## ACTA No. 19

Mesa técnica solicita por el evaluador del proyecto “CONSTRUCCIÓN DEL SISTEMA DE ACUEDUCTO INTERVEREDAL PARA LAS VEREDAS LA GAVIOTA, EL MIRADOR, LA ITALIA Y EL DIAMANTE DEL MUNICIPIO DE CALIMA”, para hacer seguimiento al componente predial.

## OBSERVACIONES PEDIALES PROYECTO CALIMA DARIEN – VALLE DEL CAUCA 6ta revisión (03/03/22)

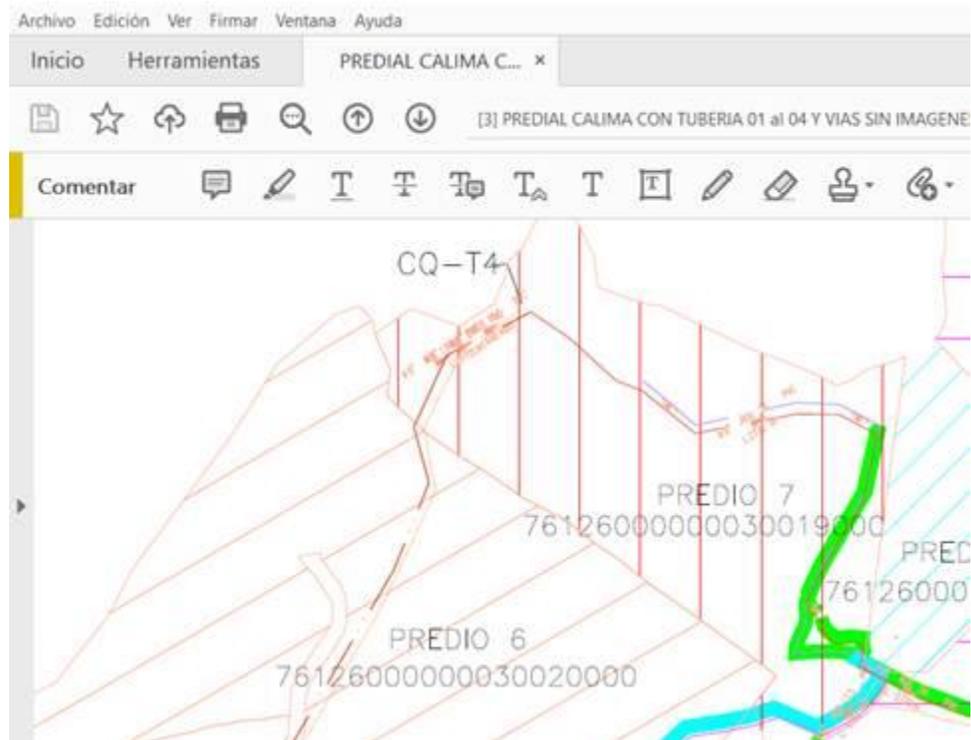
- 1.2.5. El predio 7 identificado con la cédula catastral de mayor extensión con área total de 200.000 m<sup>2</sup>, el cual como se observa en la siguiente figura, aparece como un solo globo de terreno, a partir de junio de 2019 sufrió la segregación del predio identificado con la matrícula inmobiliaria 373-130877 de propiedad de Cesar Tulio Daraviña Arcila, quedando en el predio matrícula inmobiliaria 373-18900 un área restante en extensión 63.700 m<sup>2</sup> de propiedad de Alberto, Sandra Liliana y Ana Milena Montoya Correa.

En consecuencia, se debe verificar si la plancha IGAC a la fecha se encuentra actualizada por la mutación catastral que el IGAC debió realizar para individualizar catastralmente los 2 predios, o en caso contrario diagramar los 2 predios con base en un levantamiento con el fin de poder evidenciar si el trazado de tubería afecta ambos predios o sólo uno.

Cabe anotar que esta observación surge como resultado del documento de servidumbre aportado suscrito por Cesar Tulio Daraviña Arcila en calidad de propietario en el que se incluyen dos predios, uno de ellos el identificado con matrícula inmobiliaria 373-130877 (ver la explicación jurídica consignada en los literales a) y b) de los numerales 4.6 y 4.7), cuando en las observaciones de la 5ª revisión predial claramente se había indicado que los propietarios de este inmueble son los hermanos Montoya Correa.

Fig. 1

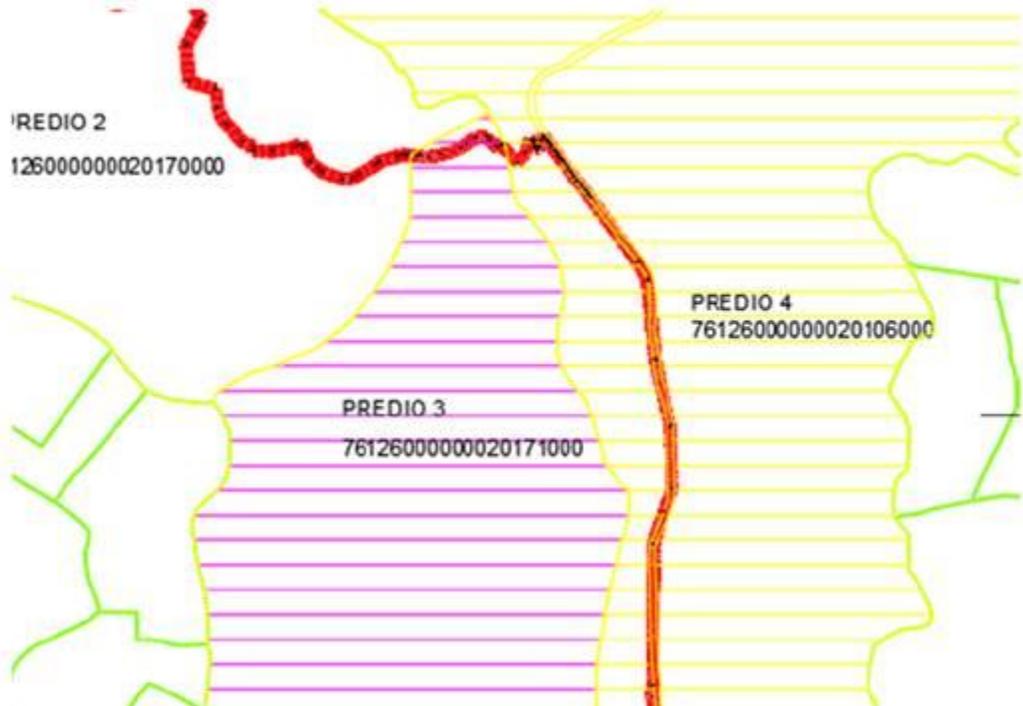
**Sin observaciones para el reconocimiento de servidumbre aportado. El plano aportado (Fig. 1) se encuentra errado en cuanto al gráfico y debe verificarse si las coordenadas**

corresponden, debido a que se incluye en el plano el predio 2 identificándolo con la cédula catastral 7612600000020170000, lo cual no es correcto dado que el predio 2 de propiedad de la señora Luz Beatriz Jaramillo Restrepo se identifica con la cédula catastral 7612600000020101000, acorde con lo registrado en el plano predial y en el certificado de tradición.

En consecuencia, se debe aportar el plano correcto atendiendo lo indicado en el numeral 4.1. eliminando información que no corresponda a la servidumbre.

Fig. 2

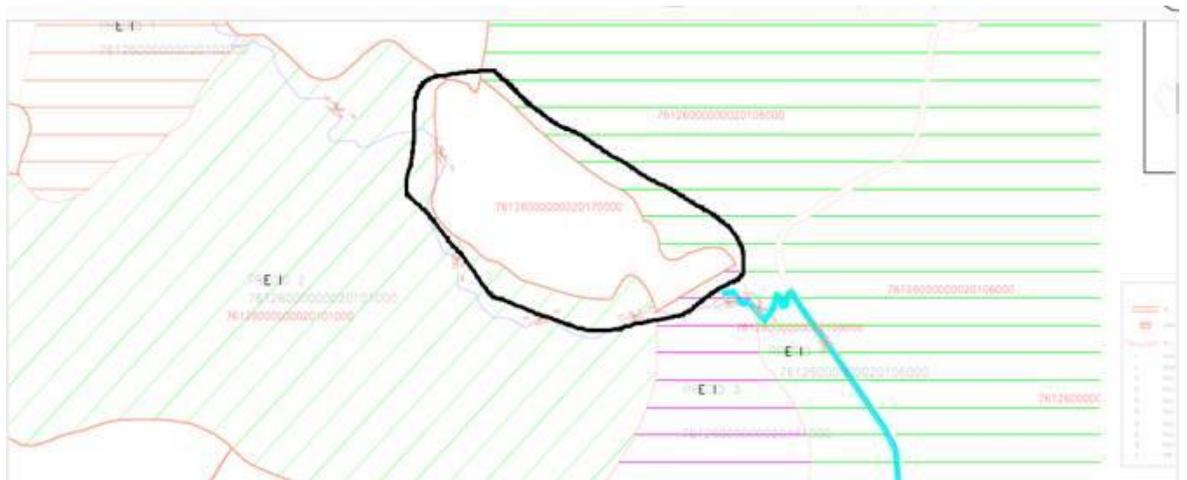
Según el plano predial, el predio con cédula catastral 7612600000020170000 (Predio sin número) destacado en la Fig. 2 con el ovalo negro, se ubica entre los predios 7612600000020101000 (Predio 2) y 7612600000020106000 (Predio 4):
